RESOLUCIÓN N° 1111

**“Construcción Nuevo Samco Pavón Arriba - Comuna de Pavón Arriba - Dpto. Constitución”**

**CIRCULAR ACLARATORIA N° 1 (CON CONSULTA)**

## Detalle Escalera

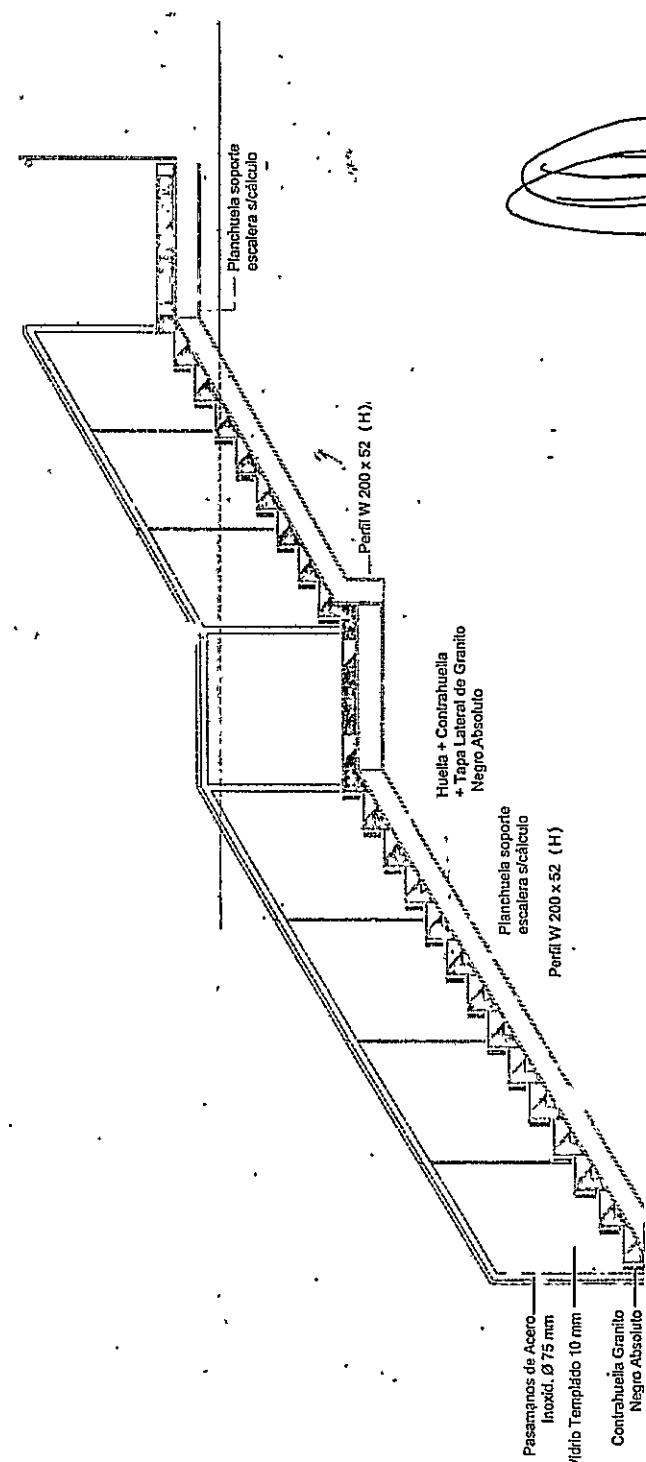
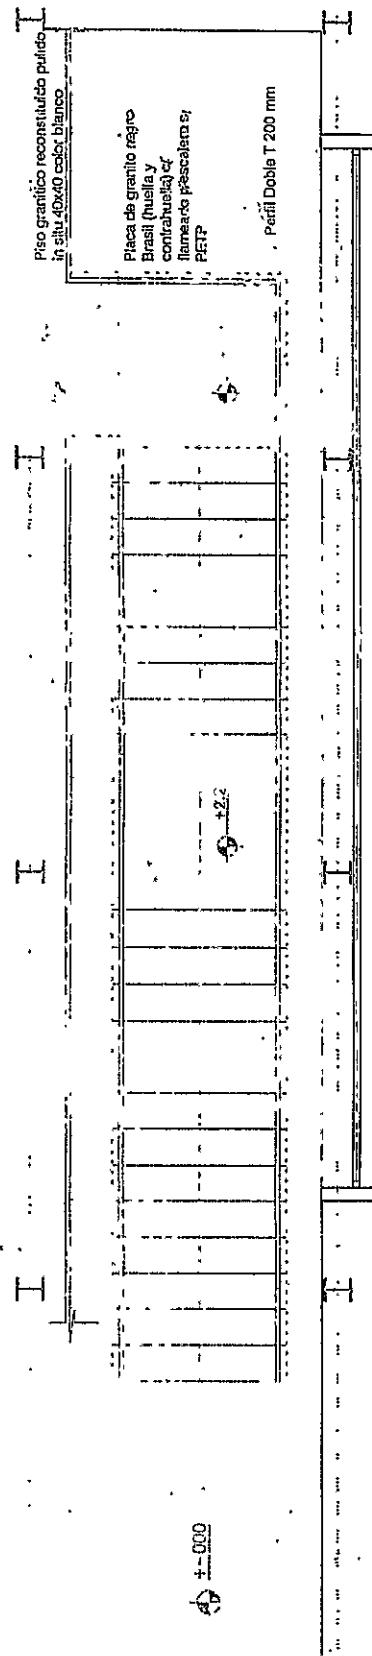
**Consulta N° 1:** Solicitamos si se puede disponer de planos de las escaleras metálicas indicada en el apartado 8.6.

Se adjunta plano de desarrollo de escalera principal a modo de referencia para el cómputo. La escalera de la circulación media será de similares características, pero de dos tramos, como se indica en la planimetría. La empresa contratista deberá presentar los cálculos definitivos y el legajo ejecutivo para ser aprobados antes de su ejecución.
